IEC 61439-7
Edition 1.0 2018-12

Low-voltage switchgear and controlgear
assemblies –
**Part 7: Assemblies for specific applications such
as marinas, camping sites,
market squares, electric vehicle charging
stations**

CORRIGENDUM 1

Figure DD.1 – Examples of ASSEMBLIES according to 5.701.1.1

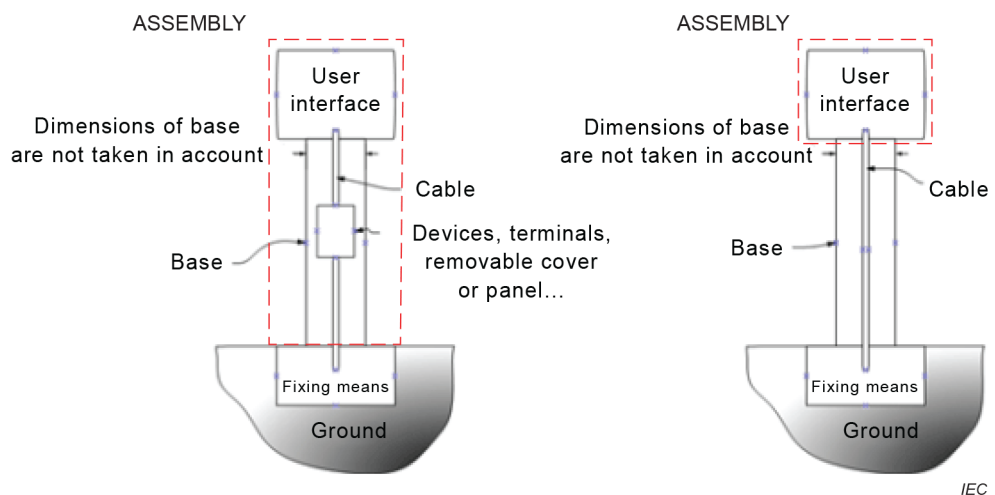
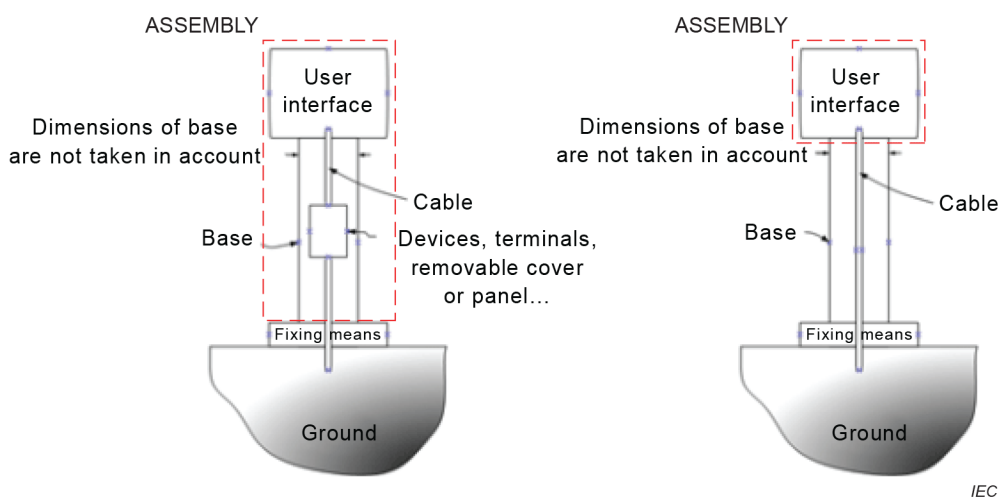
Replace the existing figures by the following new figures:

Stationary ground mounted installation

Stationary floor mounted installation

Figure DD.1 – Exemples d'ENSEMBLES conformes au 5.701.1.1

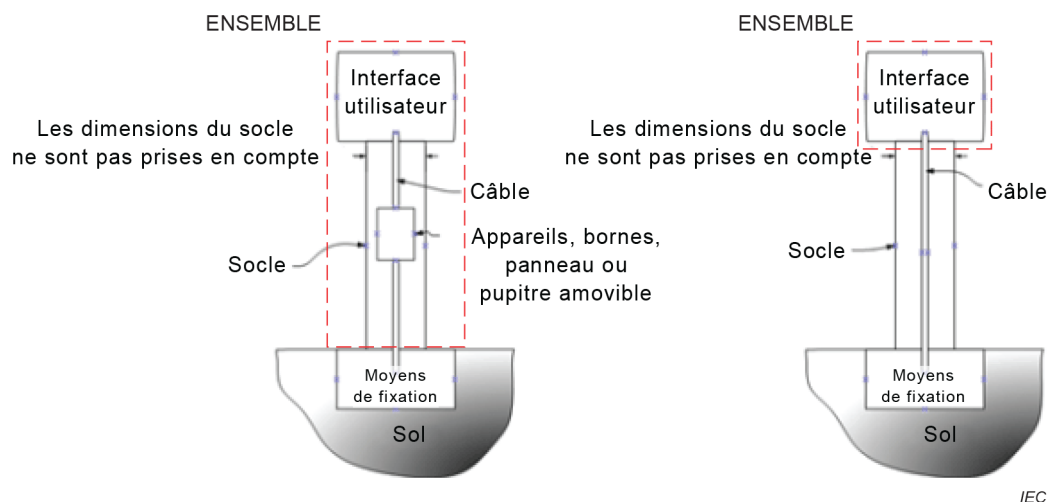
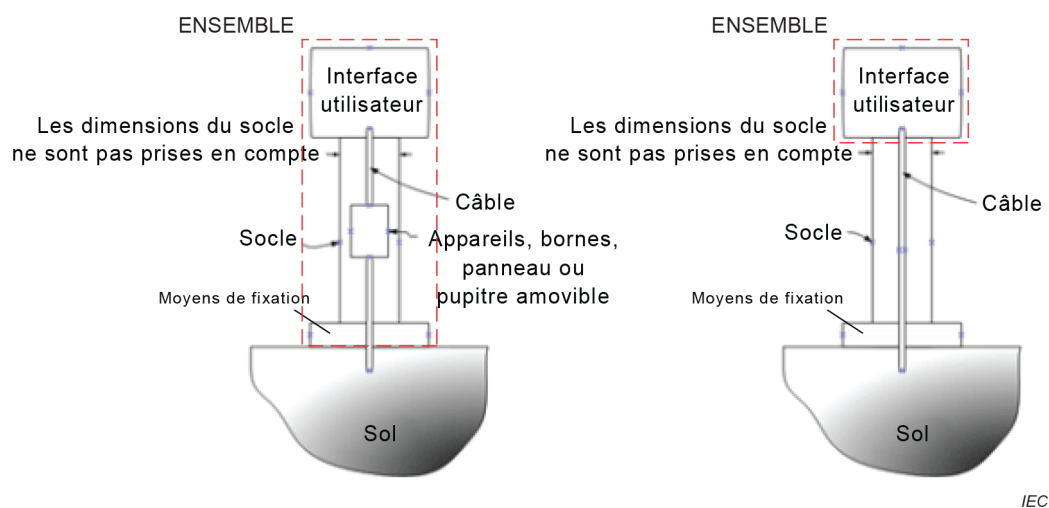
Remplacer les figures existantes par les nouvelles figures suivantes :

Montage pour ensemble fixe installé dans le sol

Montage pour ensemble fixe installé sur le sol
